Torvegade 74, 6700 Esbjerg

Dato	7. august 2018
Sagsbehandler	Pia Caspersen
Telefon direkte	76 16 51 41
E-mail	pini@esbjergkommune.dk
Sagsid	18/19547

Afgørelse om ikke tilladelsespligt **Ændring af længde på kostald på Bækvej 10, 6760 Ribe**

Kort 1: Placering af kostalden

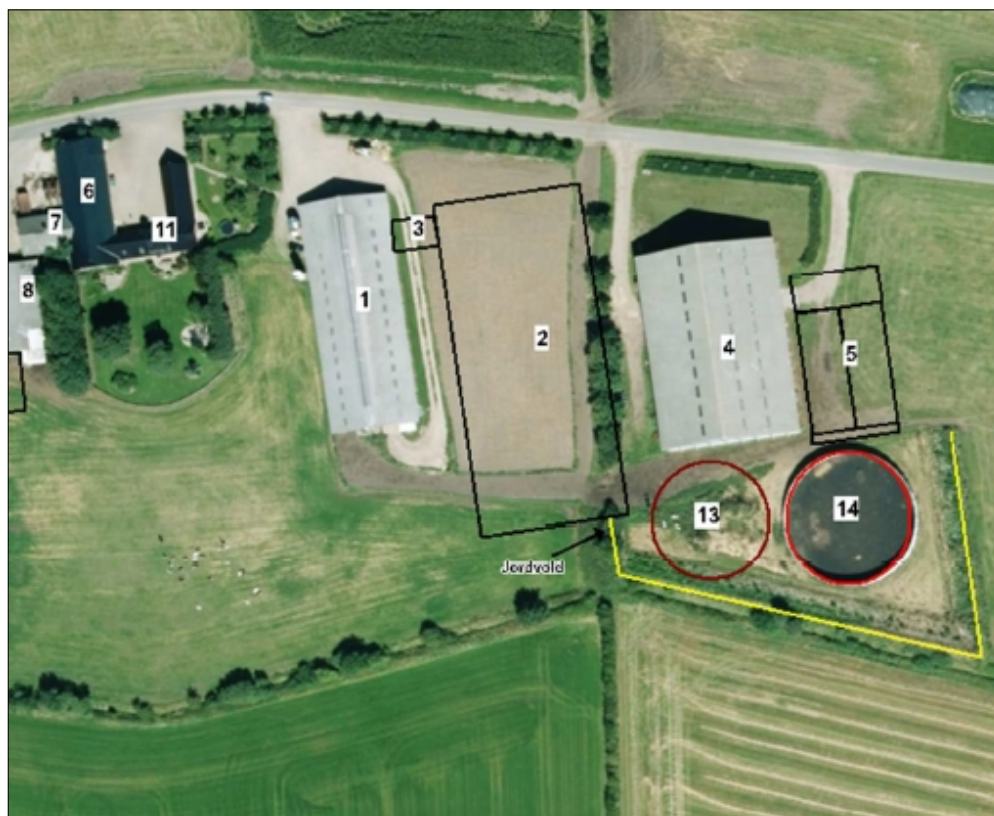
Der er i oktober 2017 givet miljøgodkendelse til byggeri af en kostald med en længde på 92 m. I forbindelse med den mere detaljerede planlægning af byggeriet, har det vist sig nødvendigt at øge staldens længde til 95,6 m for at kunne leve op til kravene i Lov om hold af kvæg. Den øgede længe af stalden medfører, at bruttoarealet af stalden øges fra 3.730 m² til 3.990 m².

Samtidig ønskes stalden placeret tættere på naboskel end der oprindeligt er meddelt dispensation til. Der er meddelt dispensation til at placere stalden 24 m fra naboskel og der søges nu om at placere stalden 19 m fra naboskel.

Placering af kostalden – som beskrevet i miljøgodkendelsen - fremgår af nedenstående kort 1 (bygning nr. 2).

Bredden på en tværgang er øget med ca. 1 m for at overholde kravet om 8 m² pr ko. Der var oprindeligt var beregnet en 2x14 malkestald, men nu planlægges der at etablere en 2x16 malkestald. Som følge af dette bliver længden af malkestald og opsamlingsplads øget fra 28,5 m til 33 m. Disse ændringer medfører, at staldens længde øges fra 92 m til 95,6 m for at det byggeteknisk går op med spærene.

På baggrund af ovennævnte vurderer Esbjerg Kommune, at ændringen kostalden ikke vil medføre forøget forurening og at ændringen derfor ikke kræver forudgående miljøtilladelse efter husdyrlovens § 16b

Kostalden søges nu placeret 19 m fra naboskel (åben mark) i stedet for 24 m. Dispensationen behandles i en særskilt afgørelse.
